DELEGIERTE VERORDNUNG (EU) 2023/2048 DER KOMMISSION

vom 4. Juli 2023

zur Berichtigung der Delegierten Verordnungen (EU) Nr. 626/2011, (EU) 2019/2015, (EU) 2019/2016 und (EU) 2019/2018 in Bezug auf die Anforderungen an die Energieverbrauchskennzeichnung von Luftkonditionierern, Lichtquellen, Kühlgeräten und Kühlgeräten mit Direktverkaufsfunktion

2. Die Abbildung unter Nummer 4.2 wird durch folgende Abbildung ersetzt:

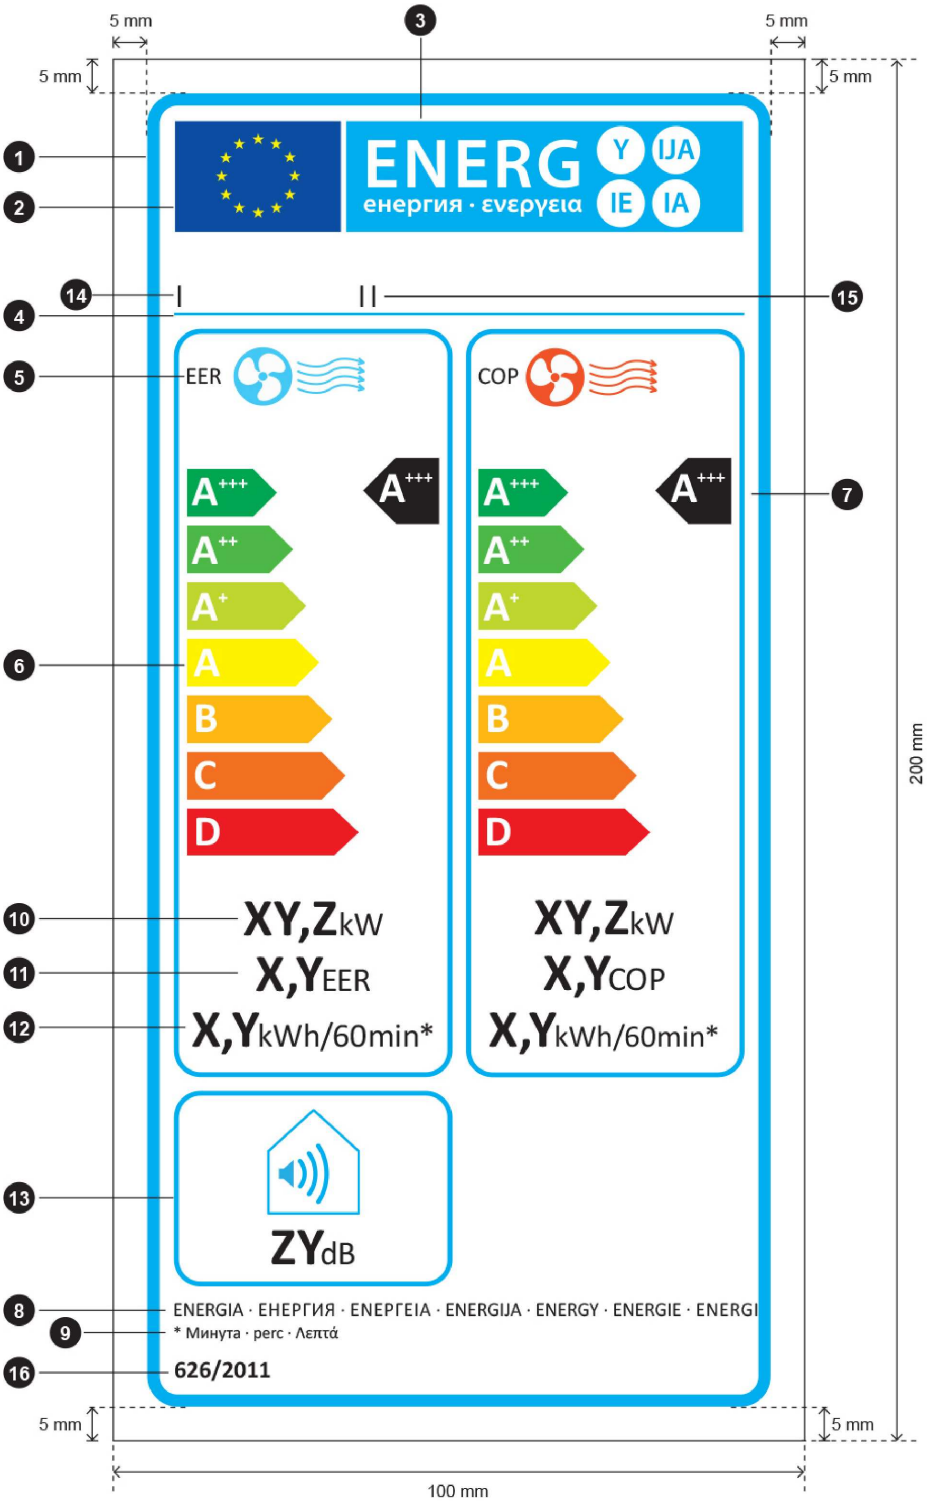
5. In Anhang III sollten die nachstehenden Abbildungen wie folgt geändert werden:
